糾 正 案 文

壹、被糾正機關：臺北市政府。

貳、案由：新北捷運環狀線板新站至景安站區間於0403地震中發生多處鋼箱梁位移、盤式支承損壞等嚴重災情，肇因於施工單位中華工程未按圖施作，將調坡板銑穿，致插銷跳脫；臺北捷運局身為工程主辦機關，未盡施工督導及履約管理之責，核有重大違失。另臺北捷運局所屬第一區工程處（時為東區工程處）自辦監造，未依規定善盡監造責任，就隱蔽部分訂定檢驗停留點、監督施作、先行查驗並記錄存證；主辦機關臺北捷運局亦未善盡督導之責，與所屬第一區工程處共同落實第二級品管，致生重大災損，亦有違失，爰依法提案糾正。

圖1 施工圖調坡板銑孔深度圖

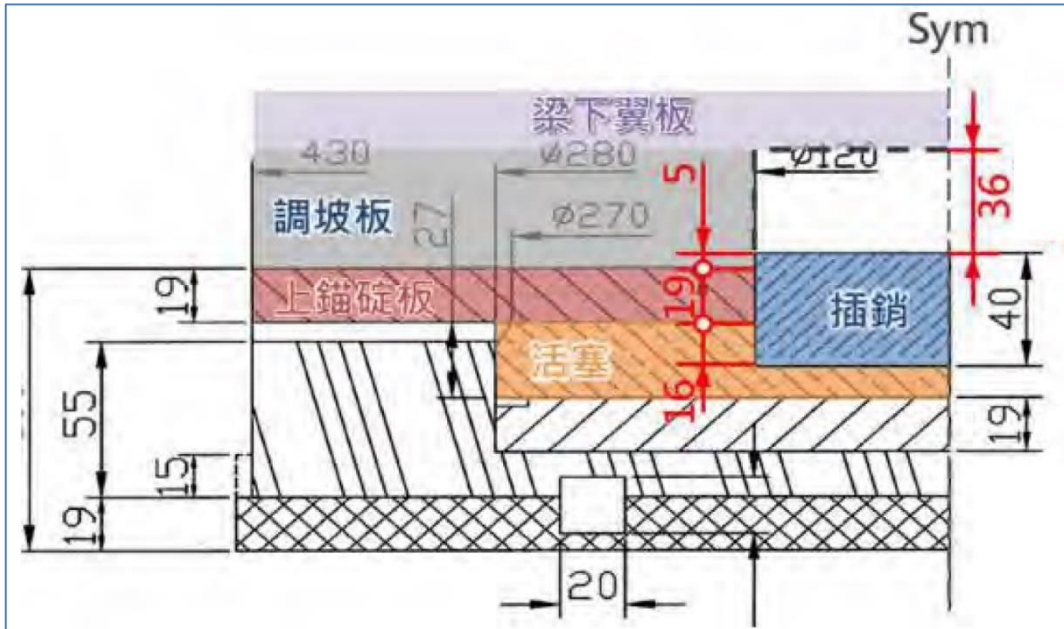
- 1、簡支梁段：破壞位置皆位於鉸接端，主因為鉸接端調坡板銑孔時產生贅餘空間，在地震力作用下插銷跳脫至贅餘空間而造成。因束制水平位移之插銷失效，導致該支承其餘構件破壞，如上錨碇螺桿與拉拔板螺栓等。
 - 2、連續梁段：主因為鉸接端調坡板銑孔時產生贅餘空間，在地震力作用下插銷跳脫至贅餘空間而造成。主要承受地震力之鉸接端插銷失效後，力量傳遞至活動端，活動端支承因無法承受地震造成之破壞，進而產生相對位移。
 - 3、景安段：主因為鉸接端調坡板銑孔時產生贅餘空間，在地震力作用下插銷跳脫至贅餘空間而造成。主要承受地震力之鉸接端插銷失效後，力量傳遞至活動端，活動端支承因無法承受地震造成之破壞，進而產生相對位移。
- (三)經查本案施工單位所繪製之施工圖，顯示其調坡板銑孔深度僅5mm深度(如圖1所示)。惟現場調查時，量測調坡板銑孔深度達41mm(如圖2所示)，即實際銑孔深度遠大於施工圖規定之值。如此將造成插銷上方有36mm的贅餘空間，連同施工圖要求的5mm結合深度(共計41mm)，完全足以容納高度僅40mm的插銷，使得地震下有機會因搖晃而整體彈跳至活塞上方銑孔內，致使插銷喪失上錨碇版和下方活塞盤間剪力傳遞功能，進而產生上、下盤錯位。據執行支承現況調查的新北市土木技師公會將災損橋梁頂升後果然發現，插銷在地震力作用下脫離活塞，卡在盤式支承上盤或因上下盤錯位後、掉落至帽梁上，其二種態樣照片如圖3、圖4所示，破壞機制示意如圖5。另外，插銷跳脫亦造成拉拔板損壞，如圖6所示。

(四)綜上，本案施工單位中工未按施工圖說施工，任意將調坡板銑穿，使插銷上方留有贅餘空間，導致在 0403 地震作用下，插銷向上跳躍進入贅餘空間，使得插銷底部脫離支承上、下盤之交界面進而喪失抗剪能力，因而造成新北捷運環狀線板新站至景安站區間有 11 處鋼箱梁位移、盤式支承損壞、軌道位移變形、伸縮縫損壞、電纜溝槽蓋板破損、隔音牆變形受損等。臺北捷運局身為工程主辦機關，未盡施工督導及履約管理之責，核有重大違失。
